**【関連質問への回答】**  
**新規制基準適合性審査申請**  
**自然現象等**  
**<(3)その他:外部火災>**

平成28年9月8日  
東北電力株式会社

## 1. 復水貯蔵タンクの保守性を考慮しない評価に関するご質問

### 2-1. 重畳火災の評価位置について

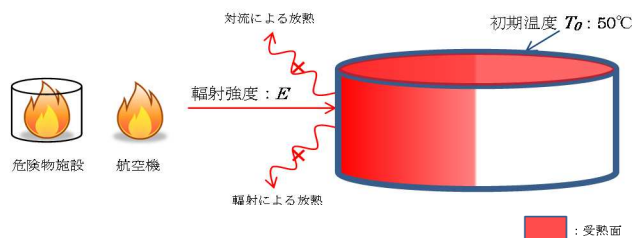
重畳火災の熱評価における復水貯蔵タンクの壁面温度について、ノミナル値(保守性を考慮しない値)を示すこと。

- 重畳火災としては、航空機落下による火災で危険物施設の火災が誘発される場合と危険物施設に直接航空機が落下し同時に火災が発生する場合が考えられる。
- 保守的な条件は同一の壁が2つの火災源で加熱されることであるから、危険物施設(3号炉軽油タンク)と原子炉施設を直線で結び、その線上で落下確率が $10^{-7}$ [回/炉・年]となる標的面積の縁へ航空機が落下して火災が発生し、かつ、危険物施設に火災が発生することを想定した。

- 3号炉軽油タンク～2号炉原子炉建屋 : 191m
- 3号炉軽油タンク～2号炉復水貯蔵タンク : 174m
- 航空機落下位置～2号炉原子炉建屋 : 89m
- 航空機落下位置～2号炉復水貯蔵タンク : 89m

### 【評価結果】

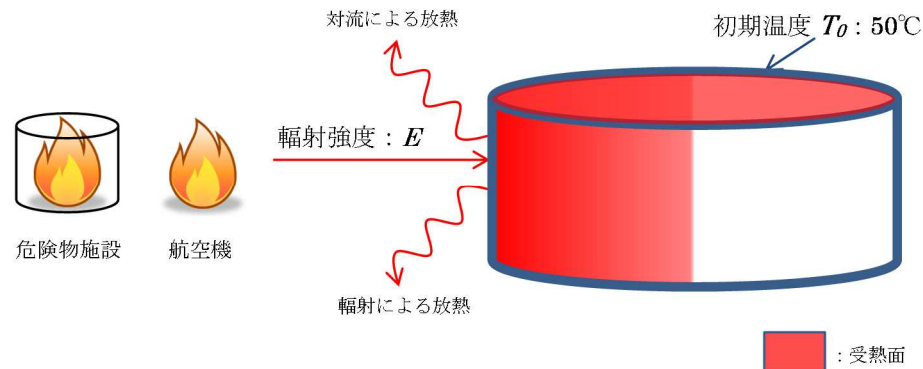
## ご質問事項

重畳火災の熱評価における復水貯蔵タンクの壁面温度について、ノミナル値(保守性を考慮しない値)を示すこと。

(⇒保守性を考慮した場合の評価は、第8回検討会(H27.11.18)において以下のとおり説明済。)

許容温度66°C以下であることを確認  
(復水貯蔵タンク温度:最大で約57°C)

- ・タンク壁面からの対流および輻射による放熱を考慮していない。
- ・水の体積を管理値の下限レベルとしている。
- ・タンク周囲に遮熱壁(コンクリート)が設置されているが考慮していない。
- ・タンク初期温度を保守的に高めに設定している。(外壁の初期温度50°Cを考慮)
- ・航空機および危険物施設の燃料満杯を想定している。
